OBJEKTAS: RAJONINIO KELIO NR. 4216 UŽLIEKNIAI-PALEIČIAI
RUOŽO NUO 4,767 IKI 5,901 KM STATINIO
EKSPERTIZĖ

**RAJONINIO KELIO NR. 4216 UŽLIEKNIAI-PALEIČIAI
RUOŽO NUO 4,767 IKI 5,901 KM STATINIO
EKSPERTIZĖS AKTAS NR. CPO295643**

Kaunas, 2024-05-16

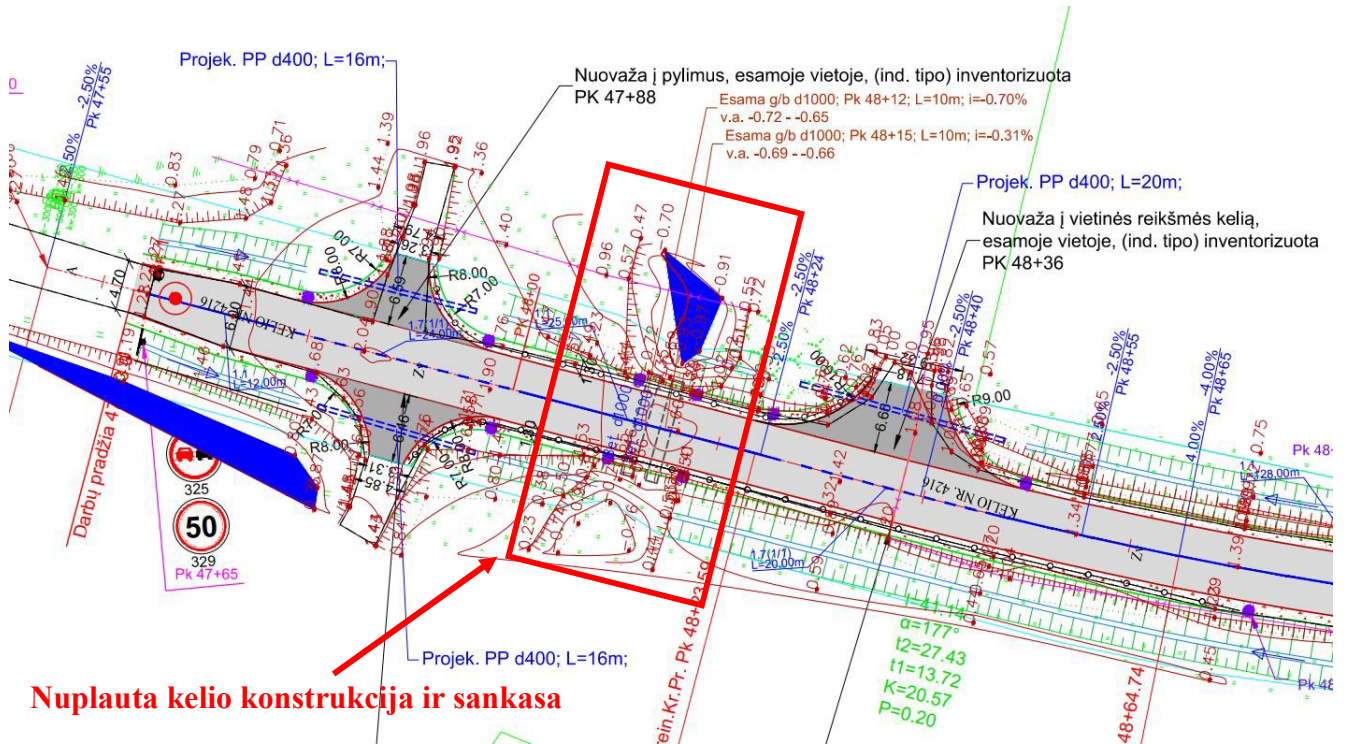
Kadangi suprojektuotas rajoninio kelio Nr. 4216 ruožas nuo 4,676 iki 5,901 km patenka į užliejamas teritorijas, todėl manome, kad sankasos šlaitų tvirtinimas dirvožemio sluoksniu, užsėjant žolės sėklų mišiniu yra netinkamas sprendinys, siekiant apsaugoti kelio sankasą ir visą dangos konstrukciją nuo stichinių Nemuno upės vandens lygių svyravimų ir stichinių Leitės upės (kuri yra prie pat minimo kelio ruožo pradžios) vandens lygio svyravimo.

4. Suprojektuoto rajoninio kelio Nr. 4216 ruožo nuo 4,676 iki 5,901 km sankasos šlaitų tvirtinimas dirvožemio sluoksniu, užsėjat žolės sėklų mišiniu yra netinkamas sprendinys siekiant apsaugoti kelio sankasą ir visą dangos konstrukciją nuo stichinių Nemuno upės vandens lygių svyravimų ir nuo stichinių Leitės upės vandens lygio svyravimo.

3 pav. Po analizuojamų kelio ruožų suprojektuota nauja metalinė 1000 mm skersmens pralaida ties piketu Nr. 53+20. Ši pralaida suprojektuota vietoje senos 1000 mm skersmens g/b pralaidos

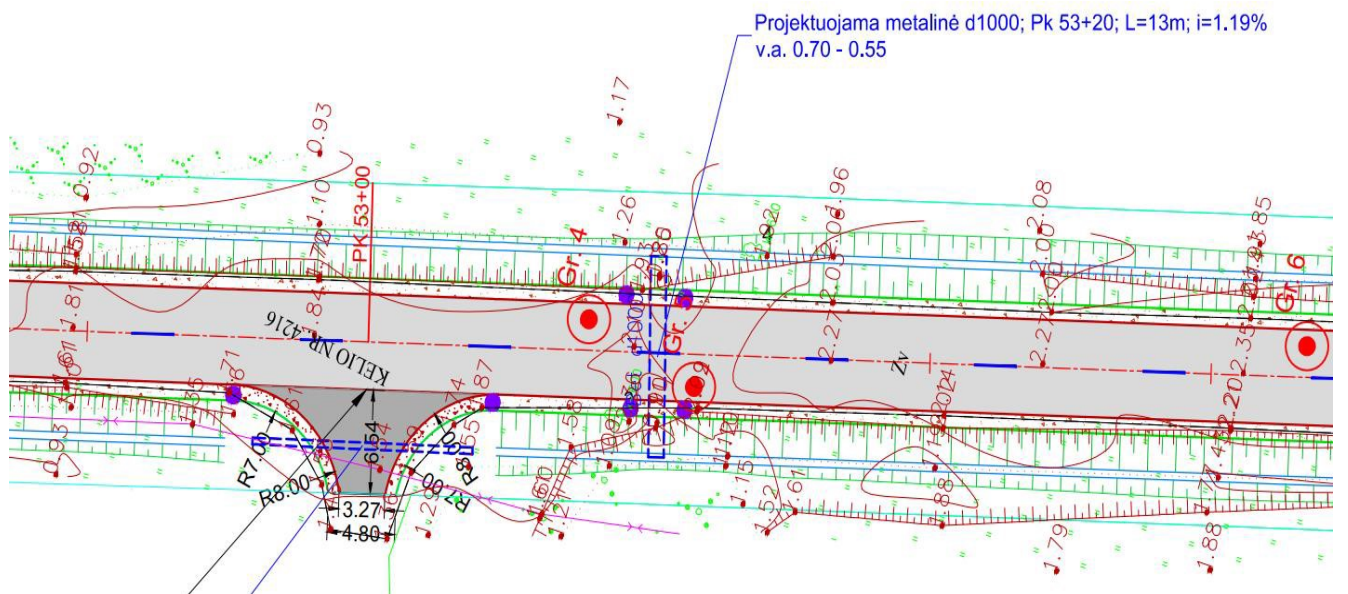
Išanalizavus UAB „Sweco Lietuva“ parengto kapitalinio remonto techninio darbo projekto

darbo brėžinių sprendinius lieka neaišku kodėl projektuojant rajoninio kelio Nr. 4216 ruožą nuo 4,676 iki 5,901 km buvo priimtas sprendimas iš 3 senų g/b 1000 mm skersmens pralaidų pakeisti tik 1 seną pralaidą ties piketu Nr. 53+23. Taip pat nėra informacijos apie nekeičiamų pralaidų būklę, ties piketais Pk 48+12 ir Pk 48+15.

Norime pažymėti, kad parengtame projekte nėra informacijos ir pagrindimo ar nekeičiamų senų g/b pralaidų (ties piketais Pk 48+12 ir Pk 48+15) skersmenys yra pakankami norint praleisti padidėjusį vandens kiekį upės potvynio metu.
